Project : Herbestemming Chassékazerne Breda

Referentie : NM/M18 123.806

Datum : 14 januari 2020

Onderwerp : **Chassékazerne Breda, reactie K+ opmerkingen brandweer**

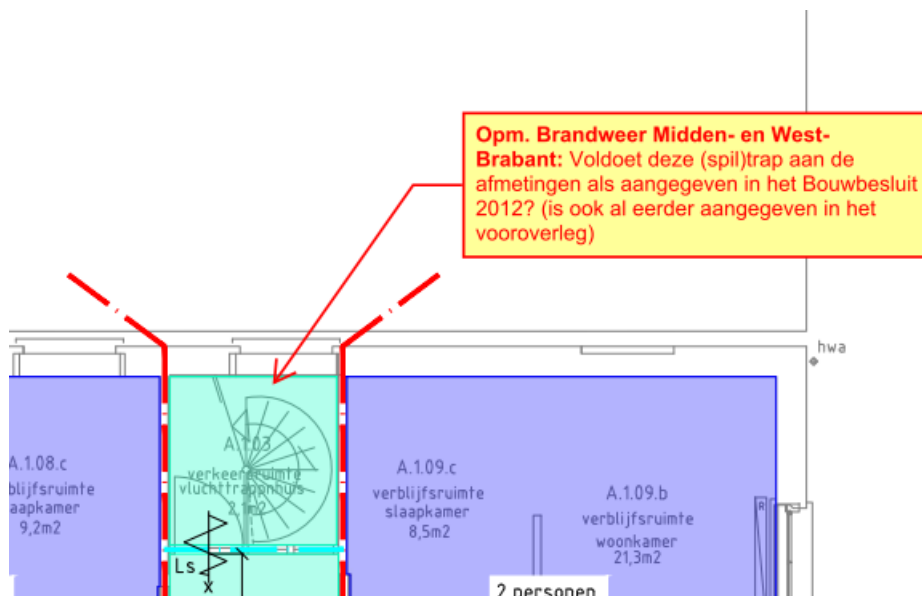
Opm. Brandweer Midden- en West- Brabant: Waarom?

Reactie K+: Deze is opgenomen zodat men er zich van bewust is dat de aanwezige brandscheidingen ook dienen te voldoen aan de criteria zoals gesteld in de NEN 6069:2016.

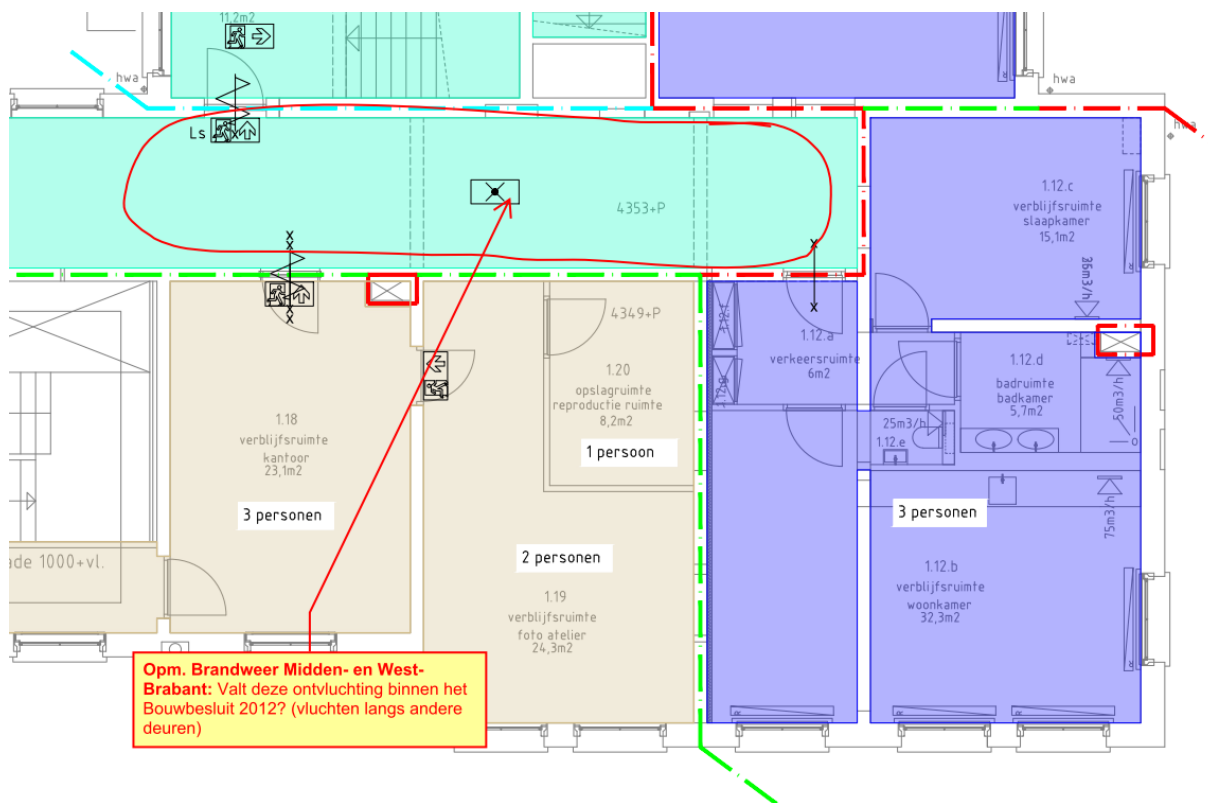
Reactie K+: De spiltrappen zijn opgemeten door de aannemer. Zie de navolgende maatvoering.

- breedte van de spiltrap is 0,8 m;
- aantrede tpv de klimlijn 0,18 m;
- hoogte van een optrede 0,19 m;
- afstand van de klimlijn tot de zijkant van de trap 0,24 m;
- afmeting aangrenzend bordes = 0,88 x 2,5 m;
- hoogte leuning vanaf traptrede tot leuning 0,87 m.

Hiermee wordt voldaan aan de eisen conform bestaande bouw Bouwbesluit 2012.
